Znak postępowania: IDZ.261.2.7.2022

Postępowanie sektorowe o wartości powyżej kwot określonych w przepisach wskazanych w art. 3 ustawy Prawo zamówień publicznych, którego przedmiotem jest Budowa Kotła Na Biomasę o mocy nominalnej 7 MW w SPGK Sp. z o. o.

do Zamawiającego wpłynęły prośby o wyjaśnienia treści Specyfikacji Warunków Zamówienia. Treść zapytań a także udzielone przez Zamawiającego odpowiedzi znajdują się poniżej.

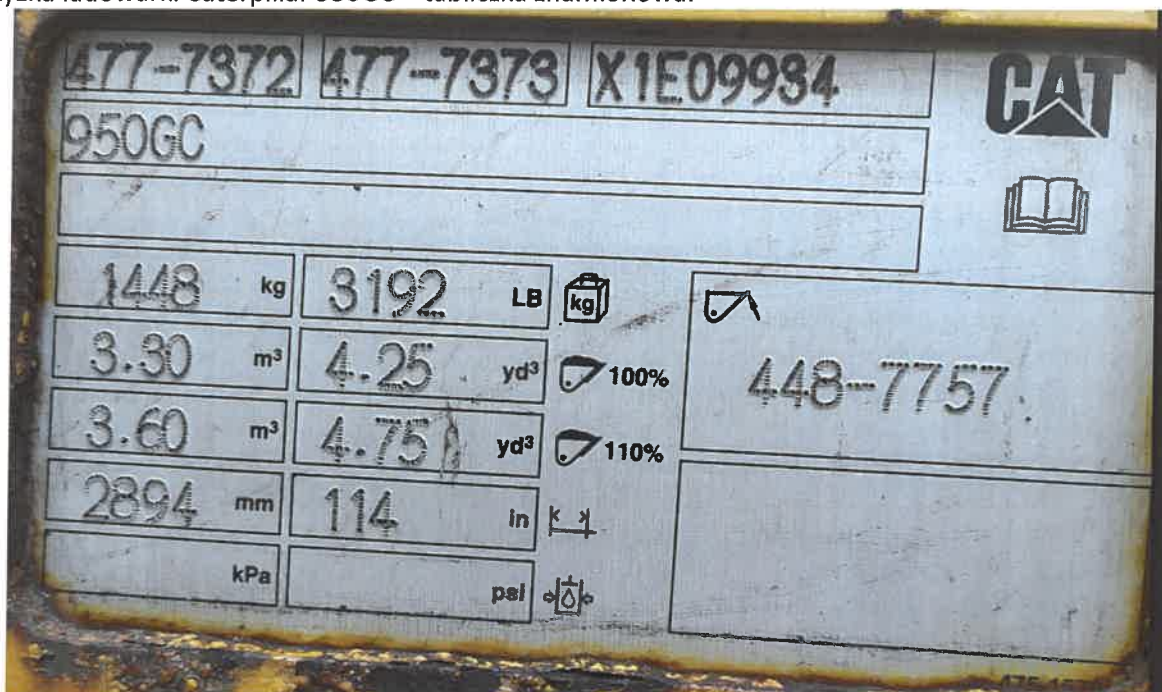
Pytanie Nr. 1 PFU 6. 18 Pomiar ciepła i biomasy

2 Ilości zużywanego paliwa biomasy – na podstawie pomiaru na przenośniku paliwa lub alternatywnie na podstawie pomiaru ilości zużywanego biomasy przy wykorzystaniu wagi wbudowanej w łyżkę ładowarki kołowej. Wykonawca powinien dostarczyć i zamontować wagę dopuszczoną do rozliczeń handlowych i podlegającą prawnej kontroli metrologicznej.

Elektroniczna waga na łyżce ładowarki powinna umożliwiać automatyczne ważenia w czasie podnoszenia ładunku do góry bez potrzeby zatrzymywania łyżki na wysokości zamontowanych czujników. Pomiar powinien pojawiać się na wyświetlaczu i po zatwierdzeniu przez operatora wyniku ważenia wartość ta powinna zostać wprowadzona do pamięci urządzenia, a po wykonaniu kolejnego ważenia i zatwierdzeniu go, wynik powinien zostać automatycznie zsumowany. Waga powinna być wyposażona w pamięć, która umożliwia sumowanie ważenia wszystkich załadunków np. z okresu dnia, tygodnia lub określonej partii materiału. Po zakończeniu ważenia, wynik z datą i godziną, powinien dać się wydrukować na drukarce termicznej znajdującej się w kabinie operatora.

Prosimy o podanie danych technicznych używanej łyżki ładowarki CAT 950 GC i (producent, marka, m3)

Odpowiedź na pytanie nr 49

Ładowarka Caterpillar 950GC – tabliczka znamionowa.

Łyżka ładowarki Caterpillar 950GC – tabliczka znamionowa.

Łyżka Caterpillar 950GC – widok ogólny.
